ZALECENIE Nr 2022/13

USUNIĘCIA USTEREK LUB ZANIEDBAŃ W STANIE TECHNICZNYM URZĄDZEŃ
GRZEWCO - KOMINOWYCH GROŻĄCYCH NIEBEZPIECZEŃSTWEM POWSTANIA
POŻARU I ZATRUCIA.

ul. Słupska 1/45

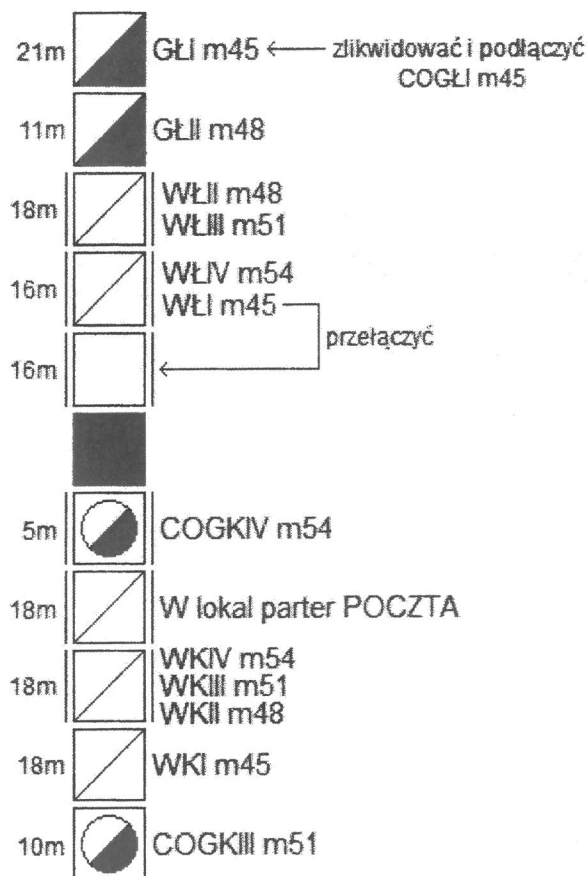
nr poz.	Rodzaj zalecenia w myśl podst. prawnej
	Istnieje możliwość zainstalowania pieca C.O. gaz z zamkniętą komorą spalania w łazience.
	ZALECENIA
1.	W łazience zlikwidować obecny automat gazowo-kąpielowy i do zwolnionego przewodu kominowego podłączyć piec C.O. gaz z zamkniętą komorą spalania /jest to 1. przewód kominowy od strony ul. Słupskiej/.

2.	Do przewodu kominowego spalinowego od pieca C.O gaz z zamkniętą komorą spalania zabudować na całej długości wkład kwasoodporny powietrzno-spalinowy, który zabezpieczy przed zawilgoceniem ścian.

3.	W łazience kratkę wentylacyjną przełączyć o jeden przewód kominowy w lewo do wolnego przewodu kominowego /tj. do 5. przewodu kominowego od strony ul. Słupskiej/.
